改善箇所説明図

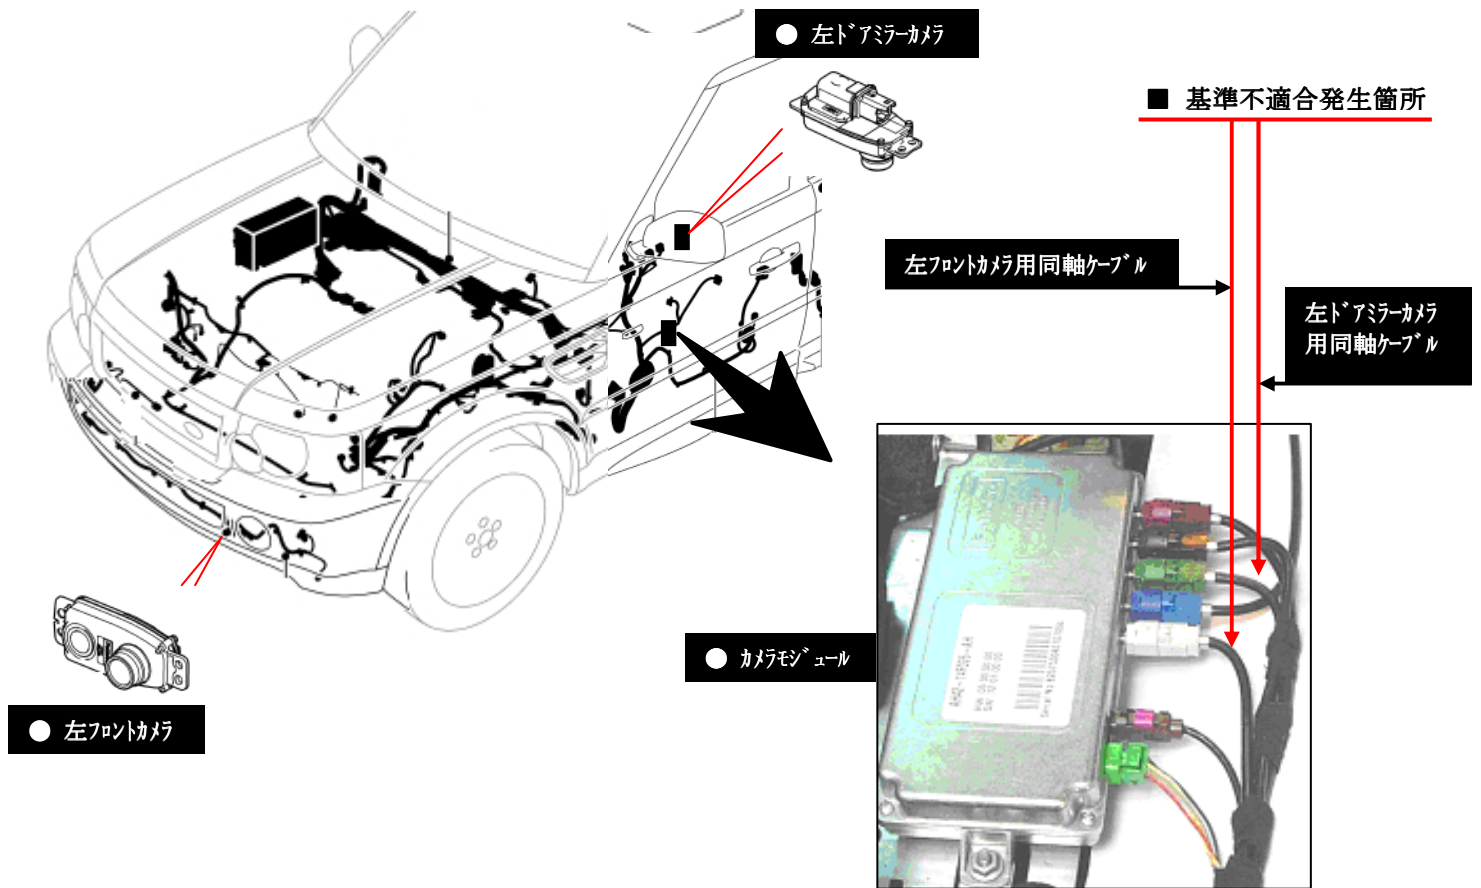
直前直左カメラと画像表示装置を接続している信号伝送ケーブルにおいて、使用中の熱の影響によって伸縮する他のケーブルから圧力を受けて、当該ケーブルの内部構造が歪められ、外部からのノイズの影響を受け、当該カメラの映像が歪む、または表示しなくなるおそれがある。

全車両、当該カメラと画像表示装置の間に信号ノイズ除去フィルターを取り付ける。
